Ministero della Transizione Ecologica

Parere n. 280 del 20 giugno 2022

Progetto:	<p>Procedura di valutazione d'impatto ambientale ai sensi dell'art. 23 del D.Lgs 152/2006 e ss.mm.ii.</p> <p>Parere integrativo</p> <p>Progetto di un Parco Eolico per una potenza complessiva di 42 MW, da realizzarsi nel territorio comunale di San Paolo –Civitate località La Colonnella</p> <p>ID_VIP: 4228</p>
Proponente:	<p>IWPC Power 6 S.r.l.</p>

Fig. 2 nuova configurazione impianto in riduzione (Integrazioni del 21/03/2019 - Confronto tra layout di progetto originario e nuovo layout proposto da 31,35 MW).

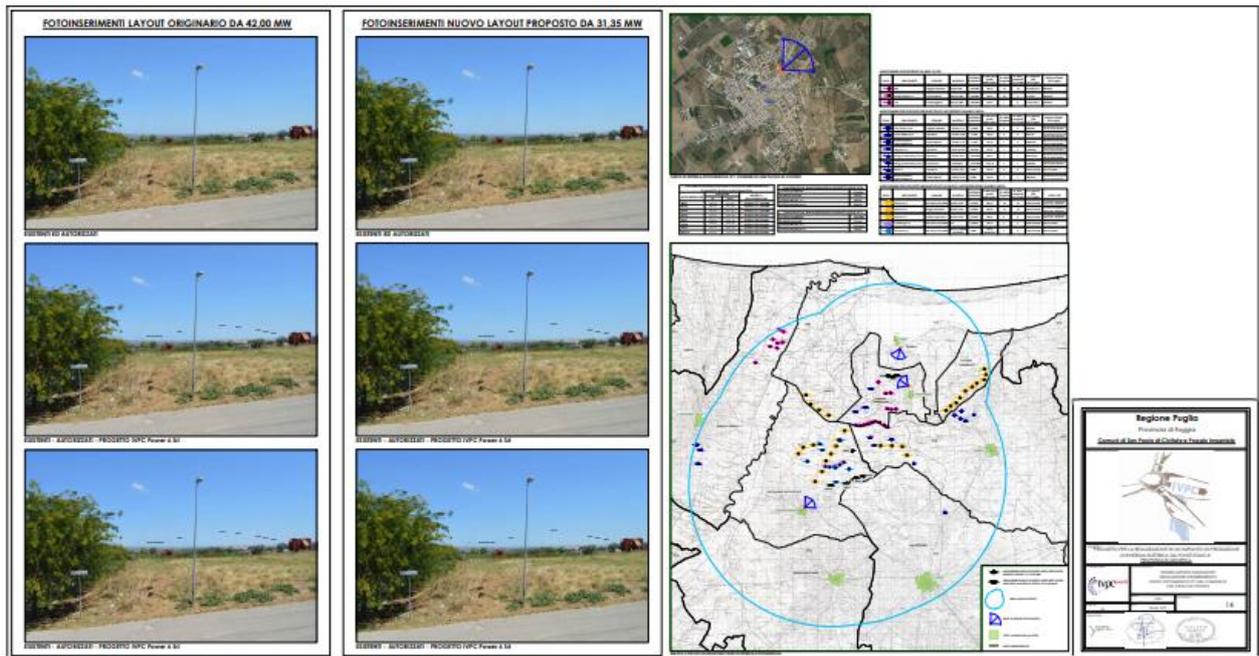
La nuova proposta progettuale prevede l'eliminazione di due aerogeneratori nel territorio del comune di San Paolo di Civitate rispettivamente le torri denominate WTG4 e WTG6 e la sostituzione del modello di aerogeneratore per le tre torri WTG1-WTG2 e WTG3 ubicate nel territorio di Poggio Imperiale .

Nello specifico, riguardo a questo secondo punto, si passa inoltre dal modello di aerogeneratore Vestas V150 (previsto nel progetto originario) a quello modello Vestas V117 con una geometria più piccola rispetto alla precedente e nello specifico un'altezza inferiore di 80 m. Tale scelta oltre a ridurre notevolmente l'impatto visivo, si concilia maggiormente con il territorio nel quale si inserisce, atteso che trattasi dello stesso modello e dunque delle stesse caratteristiche dimensionali degli aerogeneratori adottati nel progetto già autorizzato alla stessa società IVPC Power 6 con Autorizzazione Unica Dirigenziale n° 15 del 13 marzo 2017 della Regione Puglia, nonché del tutto similari agli impianti già presenti ed in esercizio sul territorio comunale per precedenti iniziative.
